S. Antonino, 22.12.2025

A seguito dei recenti lavori di sistemazione di Via Cima Paese, sono emerse alcune criticità che, per la loro rilevanza urbanistica, paesaggistica e funzionale, ritengo doveroso sottoporre all'attenzione del Municipio.

foto prese da Google Maps prima dei lavori

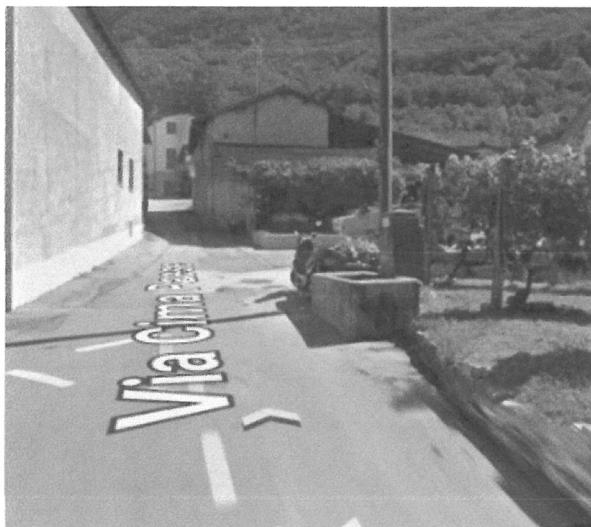
Prima dell'intervento, l'accesso al paese era caratterizzato dalla presenza di una fontana storicamente riconoscibile, elemento identitario e visivamente significativo, che rappresentava il primo impatto per chi giungeva o transitava in quel punto. Con la nuova sistemazione, tale fontana è stata smantellata e l'attuale configurazione dell'entrata appare poco coerente e difficilmente comprensibile sotto diversi profili.

- il primo elemento che oggi si presenta all'ingresso di Via Cima Paese è il quadro dell'azienda elettrica, con un impatto visivo dominante e poco qualificante per l'immagine del paese;
- la fontana, fortemente ridimensionata, risulta solo parzialmente visibile e collocata in modo tale da ridurne sensibilmente il valore simbolico, paesaggistico e identitario;
- immediatamente dopo la fontana, in corrispondenza dell'uscita di una strada privata, è stato posizionato un idrante, scelta che solleva interrogativi non solo di carattere estetico, ma anche in termini di sicurezza, funzionalità e buon senso nella progettazione dell'accesso viario.
